質 疑 回 答 書

工事名:入善町中央公園屋内多目的施設建設工事

パークゴルフ用カップ詳細図

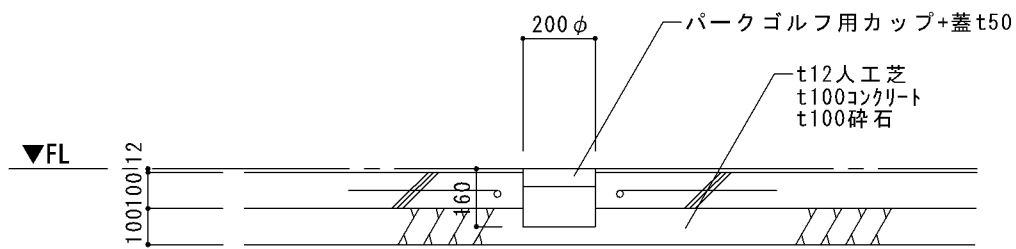
質疑事項	回 答
1 設計図A-08 今回工事対照建物(井戸ポンプ庫・駐輪)の表記がありますが対象外と考えてよいですか(設計書無し)	別途工事とする。
2 設計書A-45 パークゴルフ用カップ(4ヶ所)の埋込詳細図の指示をお願いします	添付資料参照のこと。
3 設計図A-12 外部仕上表その他に誘導ブロックがありますが、設計書・図示がありません	別途工事とする。
4 設計図A-22・24・25・27・28 コーナーガード(既製品)木目調・木製コーナーガードH=1800(角共通)・木見切40×40角R面取りの2種類ありますがどちらでしょうか。木製の場合材質教えてください(設計書は木製表記)	40×40角面取り木製(杉)とする。 RC角は、H1,800mmとする。
5 設計図A-04・34 網戸ですが、特記仕様書(ガラス繊維入り合成樹脂)・建具表(ステンレス)で表記が違います。どちらでしょうか	ガラス繊維入り合成樹脂とする。
6 設計書A-4、設計図A-12・36 地業A・B・Cの砕石厚が図面で違います。(100mmと120mm)どちらでしょうか	100mmとする。
7 設計図A-24・25 犬走りのカッター目地幅、深さを教えてください。またその他の土間スラブはカッター目地無しと考えてよいですか	幅6mm深さ30mm程度とする。 その他の土間スラブにカッター目地は不要とする。
8 設計図A-03 建て方時の鉄骨を受ける内部枠組仕上足場の補強は必要ですか。必要な場合は範囲及び仕様を教えてください	必要とする。 (トラス下弦ジョイント部(8ヶ所程度)に支保工の設置)範囲等は、受注後に協議とする。
9 現状アスファルト舗装の撤去は本工事に含まれますか	別途工事とする。
10 安全祈願祭費用の計上は必要ですか	受注業者において行うものとする。
11 設計書A-3、設計図S-18 異形鋼材の数量不足では? ガス圧接ヶ所の数量不足では? スラブリストのDS10の差し筋必要では?	参考数量とする。 不足ある場合は、受注後に協議の対象とする。 DS10に差し筋は不要とする。
12 設計図A-08 ⑩新設の屋内多目的施設の既存駐車場のアスファルト舗装等の撤去工事は今回の工事に含んでいますか?	質疑9回答を参照のこと。
